# 改善箇所説明図

## 基準不適合箇所

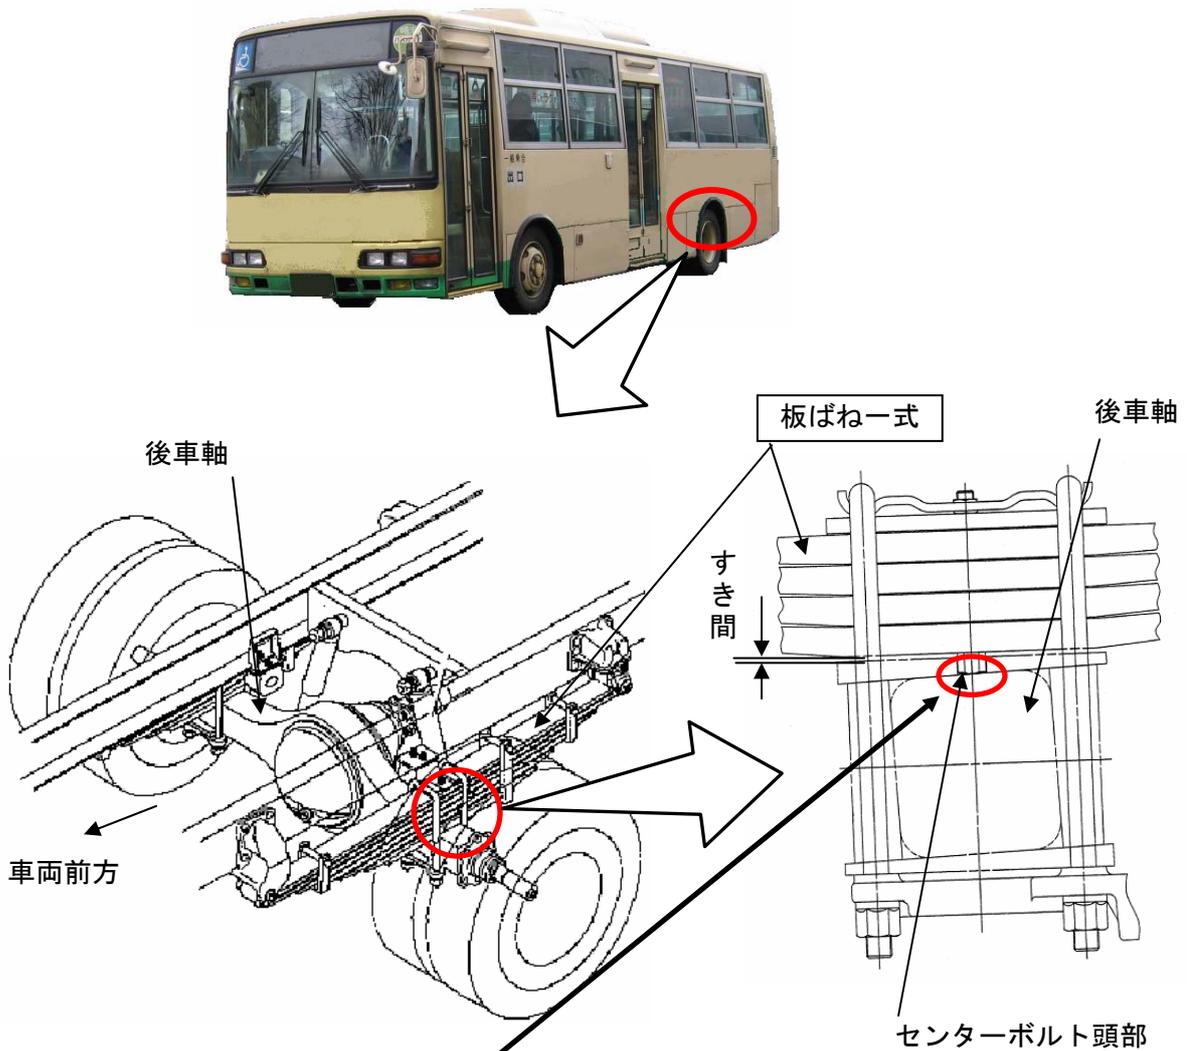
リアリーフスプリングセンターボルトの頭部高さが不適切なため、センターボルト頭部がリアアクスルと干渉し、スプリングとアクスルの間に隙間が発生するものがある。そのため、スプリングのセンターボルト付近に荷重が集中し、そのままの状態で使用を続けるとスプリングが折損して、走行安定性を損なうおそれがある。

全車両、リアリーフスプリング一式を対策品と交換する。

注：□は、交換部品を示す。
